Câmara Municipal de Jundiaí
Estado de São Paulo

INDICAÇÃO Nº 6117

Construção de galerias de águas pluviais no Jardim Ermida I.

Fig. 01 ==> boca de lobo nova na Rua Antônio Lucato

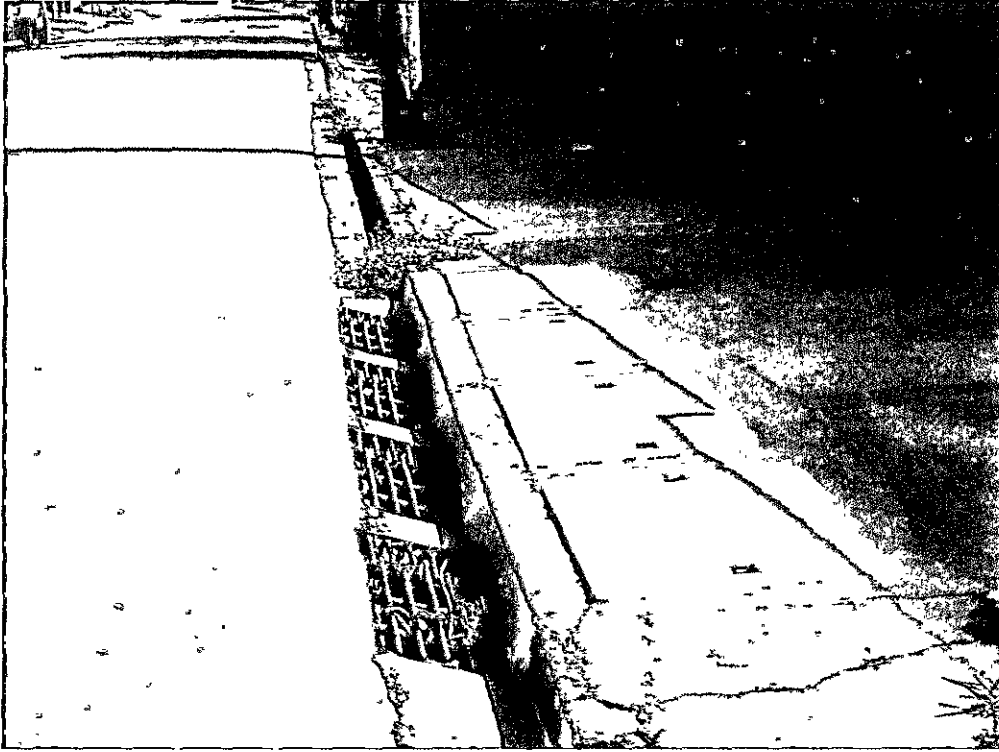
- 1) as vias do Jardim Ermida I não possuem galerias em algumas ruas porque o sistema formado por parte da seção transversal da rua, guia e sarjeta escoam superficialmente a contento as águas pluviais, isto é, atende tecnicamente;
- 2) pontualmente, na Rua Antônio Lucato a água de chuva atingia velocidade acima do tolerável;
- 3) nesta rua foram implantadas bocas de lobo (defronte ao novo prédio residencial) que reduziram a velocidade da água para valor dentro do admissível.
